女川原子力発電所第2号機 工事計画審査資料	
資料番号	02-補-E-19-0600-40-1_改3
提出年月日	2021年10月29日

補足-600-40-1 機器・配管系の設備の既工認からの構造変更について

○ブローアウトパネル

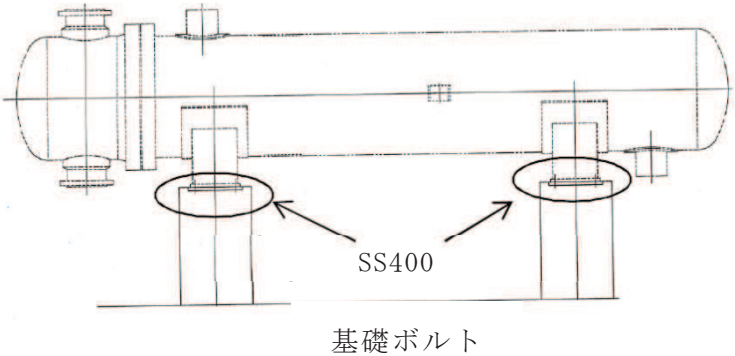
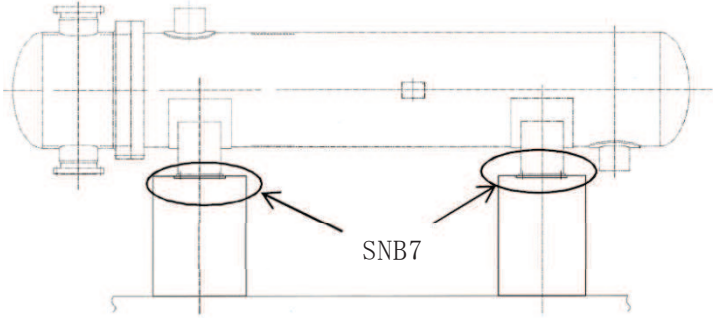
原子炉建屋とタービン建屋間のブローアウトパネルは、原子炉建屋内で主蒸気管破断事故等が発生した際に開放し、蒸気をタービン建屋側に放出することを目的で設置されている。同ブローアウトパネルについては、重大事故等時において、開放した場合に再閉止することが配置制約上困難であるため、プラント起動前までに閉鎖する方針としている。詳細は補足説明資料「補足-200-16 ブローアウトパネル関連設備の設計方針」に示す。

原子炉格納容器調気系配管

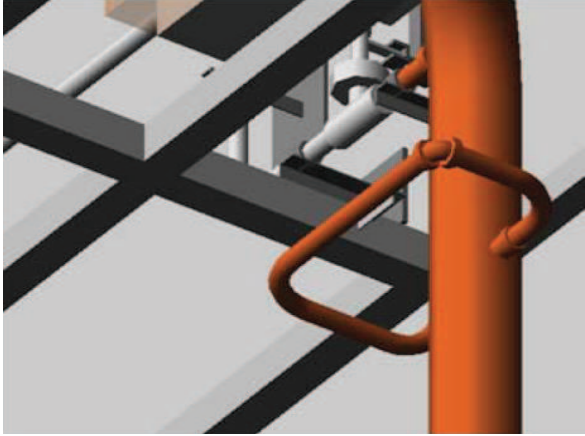
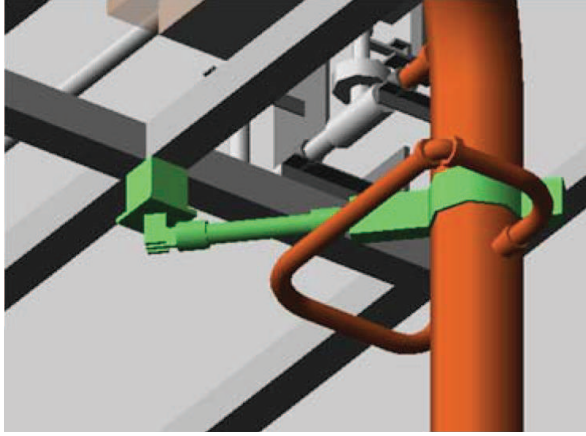
変 更 前	変 更 後	備 考
 <p>600A STD (9.5mm) SM41</p>	 <p>600A Sch.80 SM400へ変更</p>	<p>耐震補強を目的とした、配管本体の一部肉厚変更のための取替。</p>

ボックスサポート

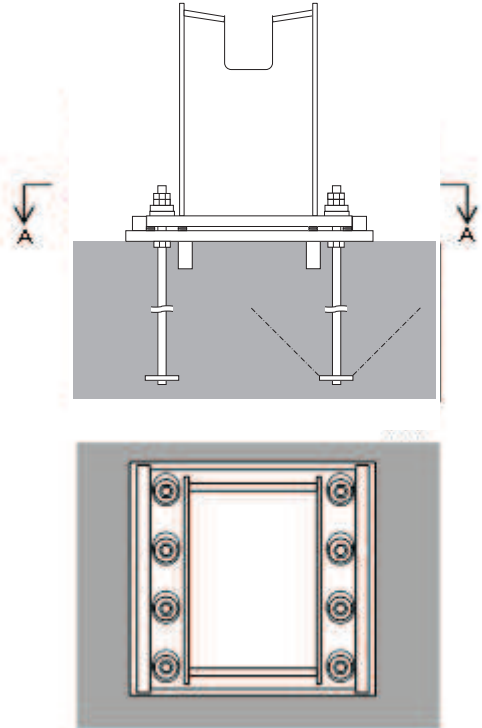
変 更 前	変 更 後	備 考
 <p style="text-align: center;">A - A 断面</p>		<p>耐震補強を目的とした、支持構造物の追設。</p> <p>(詳細は「補足-600-11 サプレッションチェーンバの耐震評価における内部水質量の考え方の変更等についての補足説明資料」参照)</p>

ベント管，ベントヘッド及びダウンカマ

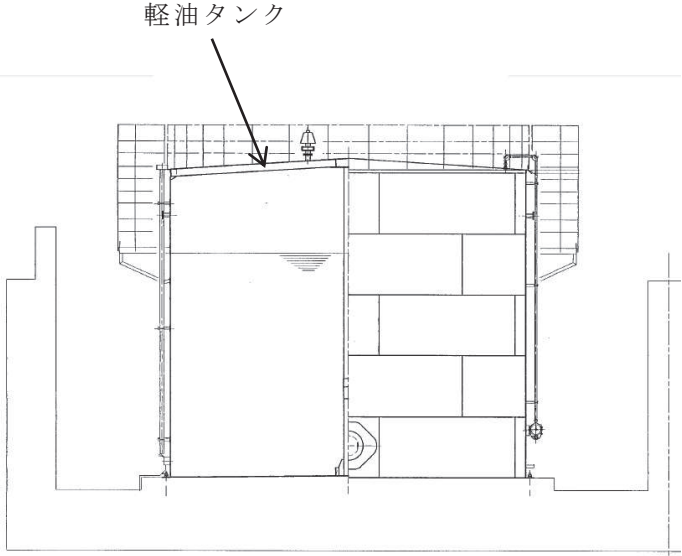
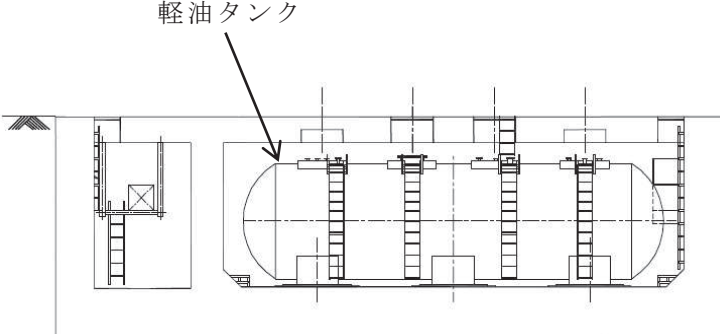
構造変更内容	備考
 <p data-bbox="488 1206 972 1270"><u>ベントヘッド及びダウンカマの補強構造</u> (ベント系設備を外側から見た構造)</p> <p data-bbox="1384 1209 1599 1235"><u>ベント管部分詳細</u></p> <p data-bbox="1505 1334 1688 1366">■: 補強箇所</p>	<p data-bbox="1742 322 2024 456">耐震補強を目的とした，支持構造物の追設。</p> <p data-bbox="1742 475 2047 820">(詳細は「補足-600-40-40 原子炉格納容器ベント系設備の地震応答解析モデルの精緻化等に関する補足説明資料」参照)</p>

軽油タンク

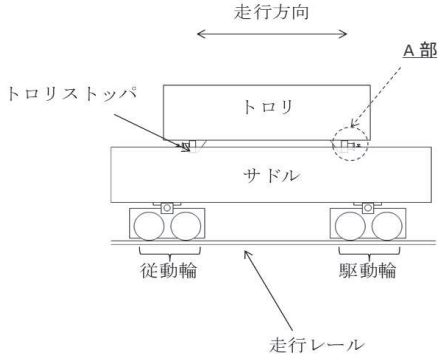
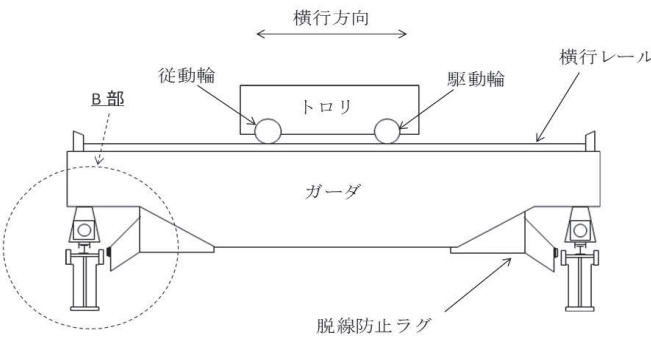
変 更 前	変 更 後	備 考
		<p>飛来物対策として、軽油タンクの地下貯蔵式への構造変更。</p>

125V 蓄電池 2A 及び 2B

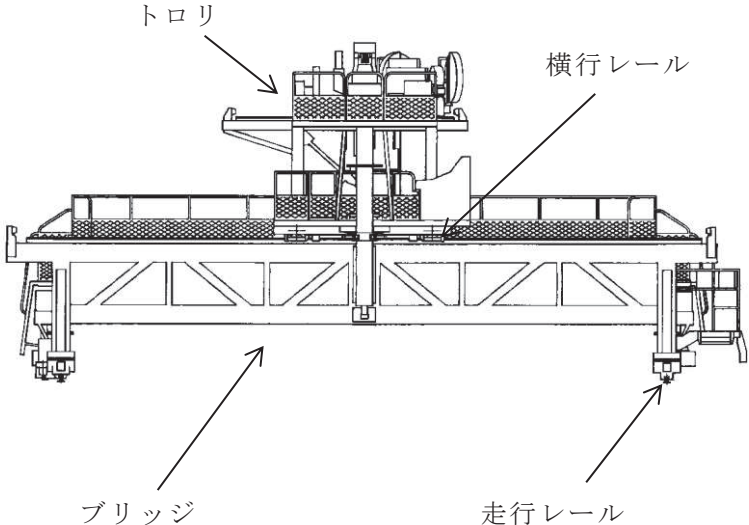
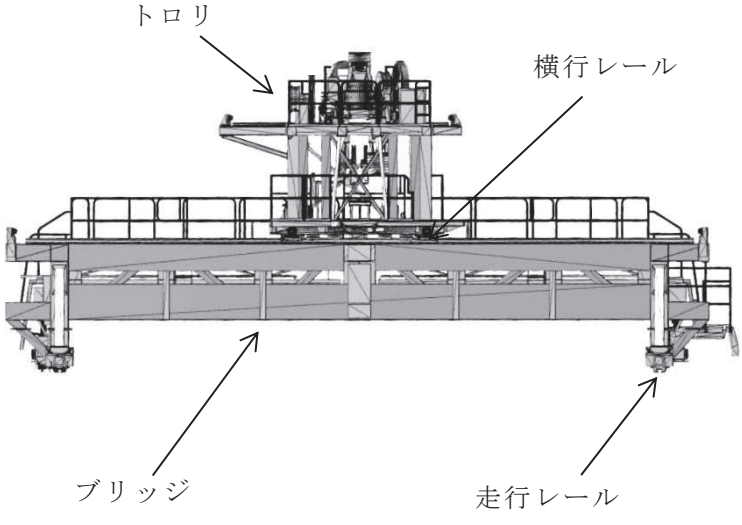
変 更 前	変 更 後	備 考
		<p>蓄電池の形式変更に伴う蓄電池架台の変更。                  (密閉形クラッド式据置蓄電池→制御弁式据置鉛蓄電池)</p>

原子炉建屋クレーン

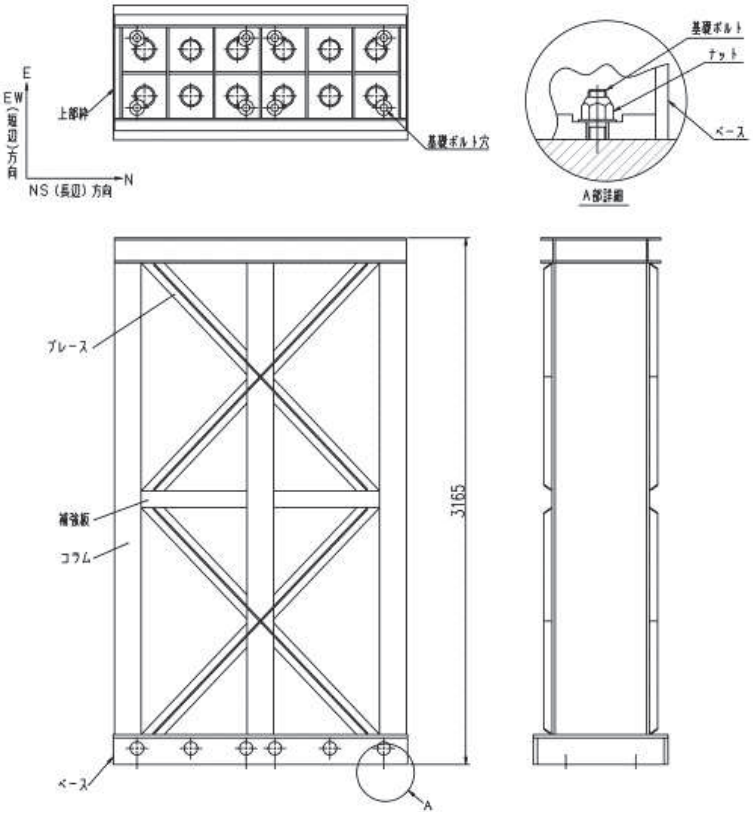
変更前	変更後	備考
 <p>走行方向</p> <p>トロリストoppa</p> <p>トロリ</p> <p>A部</p> <p>サドル</p> <p>駆動輪</p> <p>駆動輪</p> <p>走行レール</p>	 <p>横行方向</p> <p>従動輪</p> <p>トロリ</p> <p>駆動輪</p> <p>横行レール</p> <p>B部</p> <p>ガーダ</p> <p>脱線防止ラグ</p>	<p>耐震補強を目的とした、トロリストoppaと本体ガーダ脱線防止ラグの構造変更。</p>
 <p>(A部) トロリストoppa変更前</p> <p>(B部) 脱線防止ラグ変更前</p>	 <p>トロリストoppa 当り面の延長</p> <p>(A部) トロリストoppa変更後</p> <p>ラグの一部を撤去</p> <p>(B部) 脱線防止ラグ変更後</p>
